ECE/TRANS/WP.15/AC.2/26
10 April 2008

**ЕВРОПЕЙСКОЕ СОГЛАШЕНИЕ О МЕЖДУНАРОДНОЙ ПЕРЕВОЗКЕ
ОПАСНЫХ ГРУЗОВ ПО ВНУТРЕННИМ ВОДНЫМ ПУТЬЯМ (ВОПОГ)**

Проект поправок к Правилам, прилагаемым к ВОПОГ**

Записка секретариата

Схема принятия решения о классификации веществ, опасных для окружающей среды

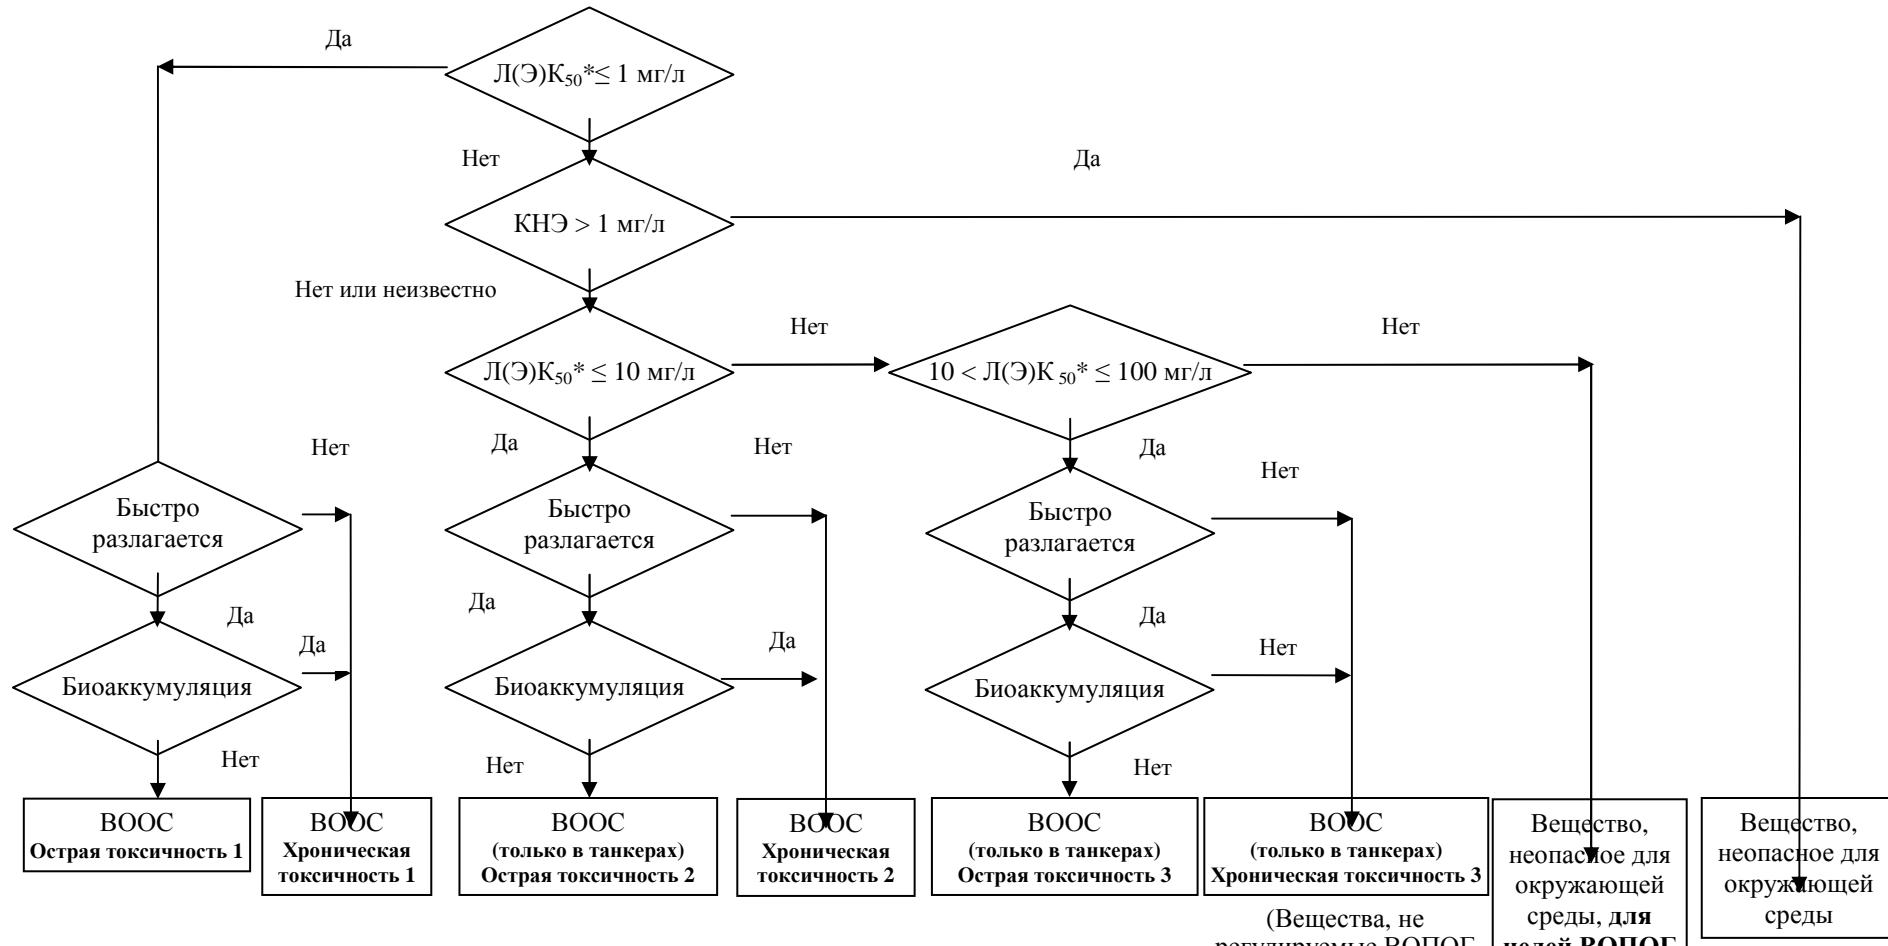
2.2.9.1.10.4 Включить следующую схему:

Схема принятия решения о классификации жидкостей классов 3, 6.1, 8 и 9 при перевозке танкерами по внутренним водным путям

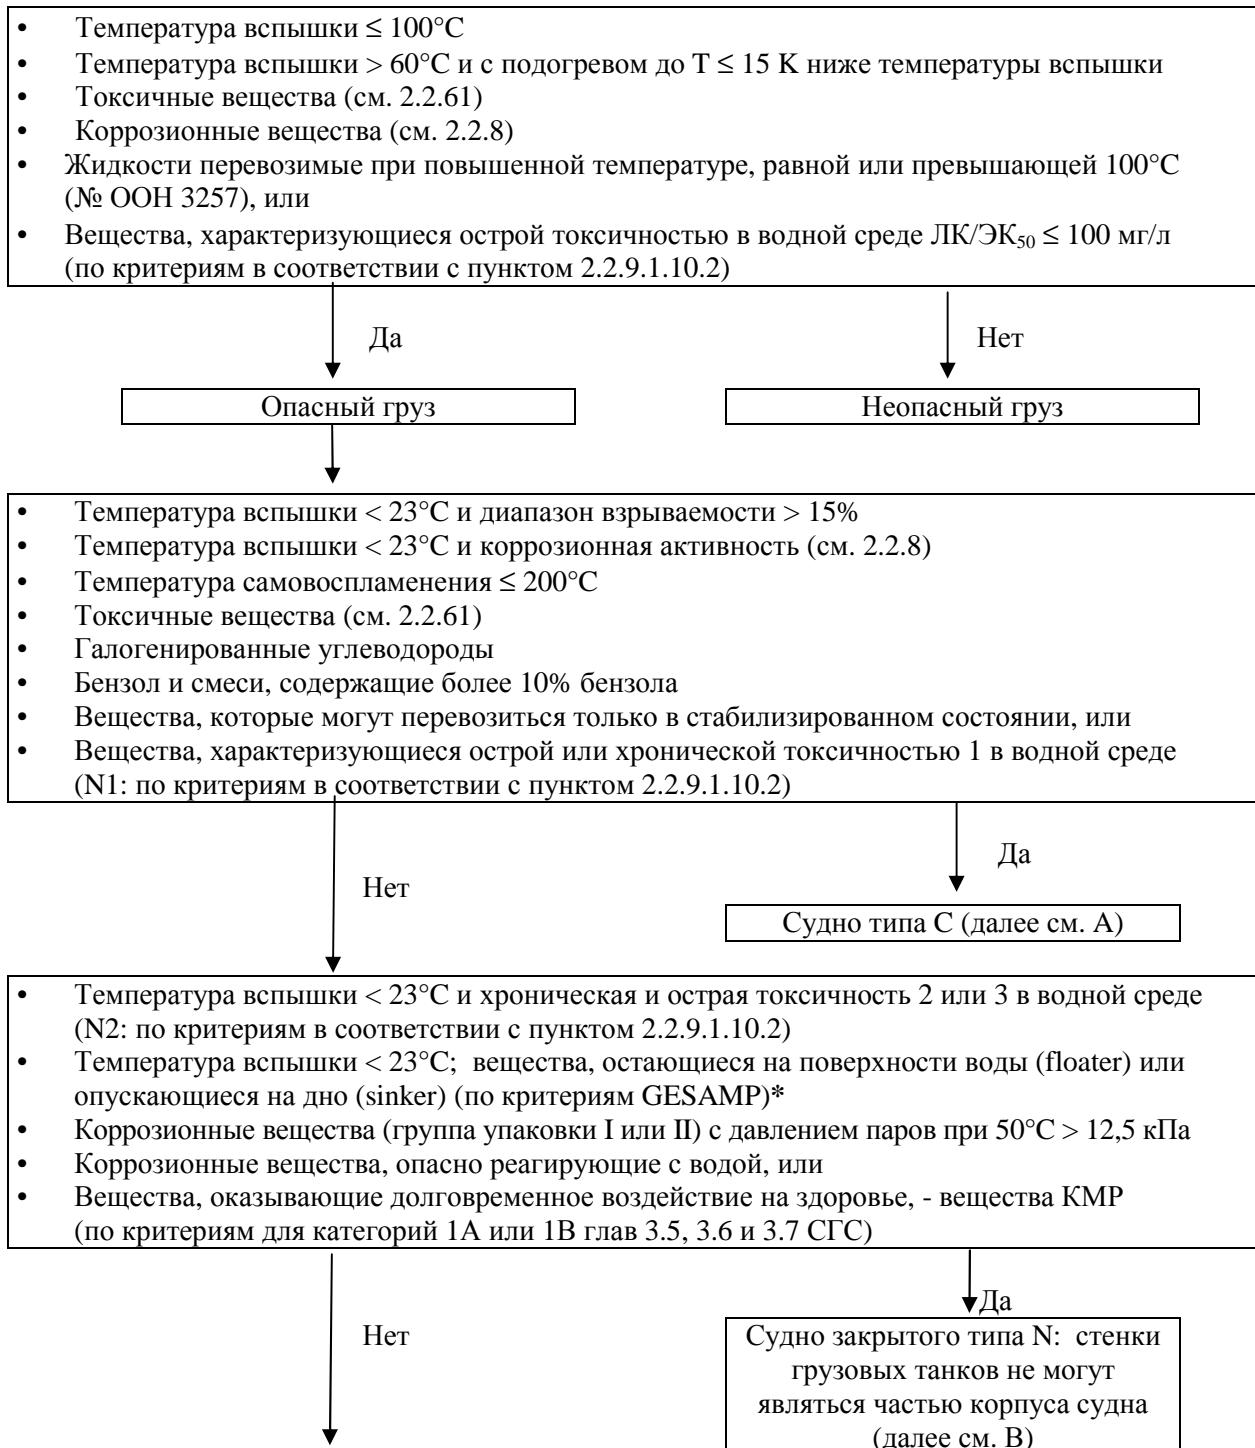
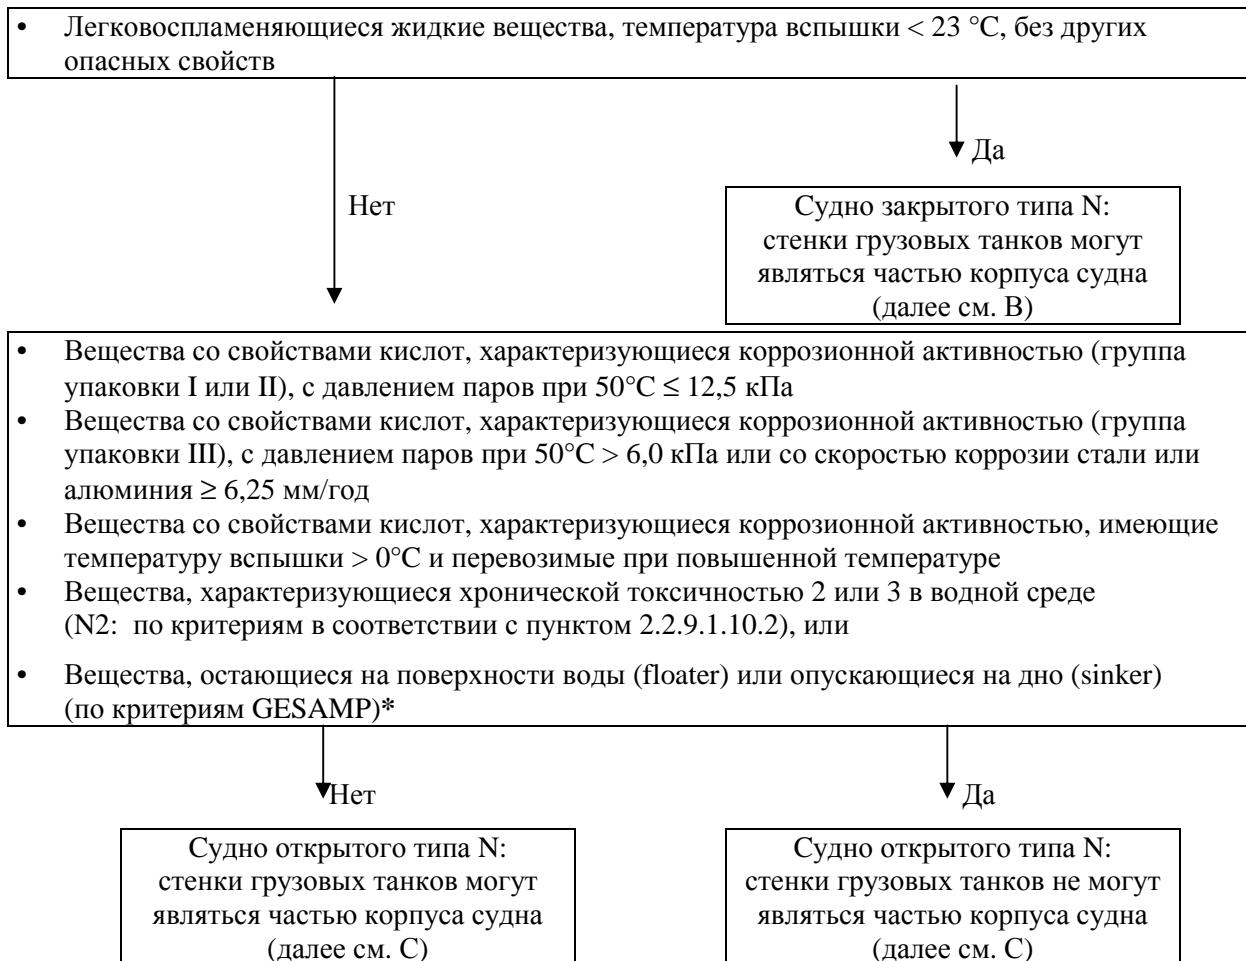
После таблицы С включить следующую схему:
